Ca urmare a solicitării depuse de **BISERICA EVANGHELICA C.A. CODLEA**, cu sediul în județul Brașov, mun. Codlea, str. Lunga, nr. 110, pentru proiectul „**Lucrări de reparare, conservare, restaurare și introducerea în circuitul turistic al ansamblului Bisericii Evanghelice Fortificate Codlea**”, propus a fi realizat în jud. Brașov, mun. Codlea, str. Lunga, nr. 113, (pentru care s-a eliberat certificatul de urbanism nr. 113/26.04.2018, emis de Primăria Municipiului Codlea), înregistrată la APM Brașov cu nr. 11012 din data de 10.07.2018 (cerere înregistrată electronic cu nr. 504/05.07.2018);

AVIZ Nr. 362 / M / 2018

privind **Lucrări de reparare, conservare, restaurare și introducerea în circuitul turistic al Ansamblului Bisericii Evanghelice Fortificate Codlea, mun. Brașov**

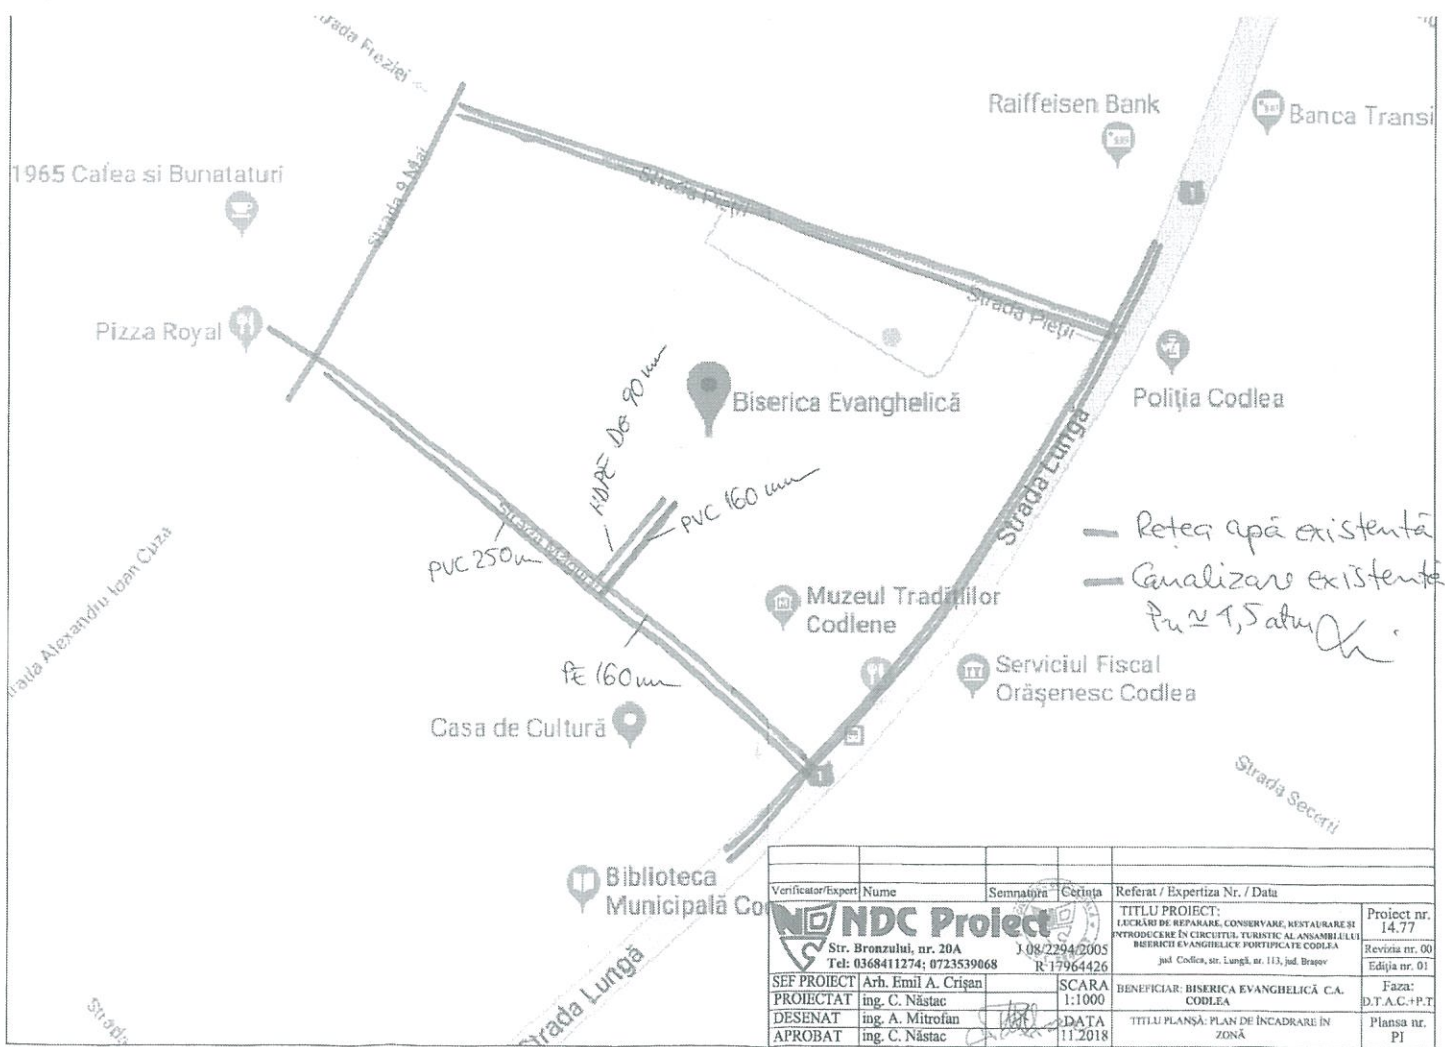
Imobilul este alimentat cu apa printr-un bransament HDPE De 90 mm, racordat la conducta de distributie apa HDPE De 160 mm existenta pe str. Magurii (conf. plan de situatie anexat). Avand in vedere ca presiunea de serviciu in rețeaua de apa este de aprox. 4,5 atm, bransamentul de apa poate asigura un debit de cca 7,5 l/s, in conditiile de furnizare prevazute in "Regulamentul serviciului de alimentare cu apa si de canalizare prestat de Compania Apa Brasov".

Mentionam ca in zona studiata nu exista hidranti de incendiu racordati la rețeaua publica.

Pentru asigurarea debitului necesar combaterii incendiului din interior si exterior, respectiv 22,1 l/s, se impune redimensionarea bransamentului de apa cu o conducta HDPE min. De 125 mm.
